Betreft: Reactie op Nieuwsbrief 25 van Beter Bereikbaar Gouwe

Het Molenberaad volgt al meer dan 5 jaren de ontwikkelingen rondom het project N207 Zuid en Beter Bereikbaar Gouwe op de voet. De N207 Zuid (Bentwoudlaan en Verlengde Bentwoudlaan) biedt geen oplossing voor de verkeersproblemen in de regio en kent vrijwel alleen nadelen: trekt doorgaand verkeer aan, loopt dwars door agrarische percelen, tast het Bentwoud aan en voert meer verkeer door Hazerswoude-Dorp. Wij zetten niet alleen kritische kanttekeningen maar reiken ook concrete verbetervoorstellen aan en halen zelfs met zekere regelmaat fouten uit presentaties en teksten. Ons doel is een situatie te scheppen waarin de belangrijkste regionale verkeersknelpunten, de Zijde/Hefbrug in Boskoop en de passage N209 in Hazerswoude-Dorp, daadwerkelijk zijn weggenomen, en dat kan ZONDER de aanleg van de kostbare en zinloze (Verlengde) Bentwoudlaan. Wij maken ons zorgen over de aanpak van de projecten, hetgeen opnieuw blijkt uit het volgende.

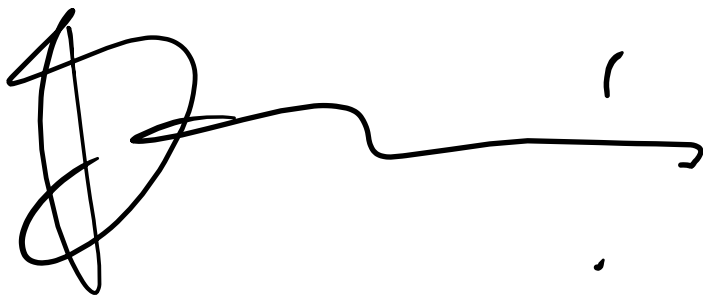
Wij vinden het daarom veel te prematuur om nu al de tweede oeververbinding in de vorm van de midden-variant in de prullenbak te gooien. Zo zal er nooit een afdoende oplossing voor de Zijde komen.

Wij stellen daarom voor de volgende procedure voor.

1. Onderzoek een midden-tracé beginnend bij de Roemer/ Dijkgraafweg en laat deze, wanneer het nieuwe infrastructuur betreft, zoveel mogelijk lopen langs de kopse kanten van de percelen, waarbij (nieuwe) bedrijfsgebouwen en woningen zo veel als mogelijk gespaard blijven.
2. Onderzoek een verbinding vanaf Boskoop-centrum naar het betreffende tracé waarbij van enkele percelen in de lengterichting gebruik wordt gemaakt.
3. Doe een eerste berekening naar het oplossend vermogen voor de Zijde/hefbrug waarbij ook lokale verkeersmaatregelen worden ingezet.
4. Ga dan in overleg met de direct betrokken om tot een goede inpassing te komen, waarbij wellicht in sommige gevallen ruilverkaveling een oplossing is.
5. Daarna kan pas gedetailleerd ontworpen worden en kunnen de definitieve verkeersprognoses voor de Zijde worden gemaakt.
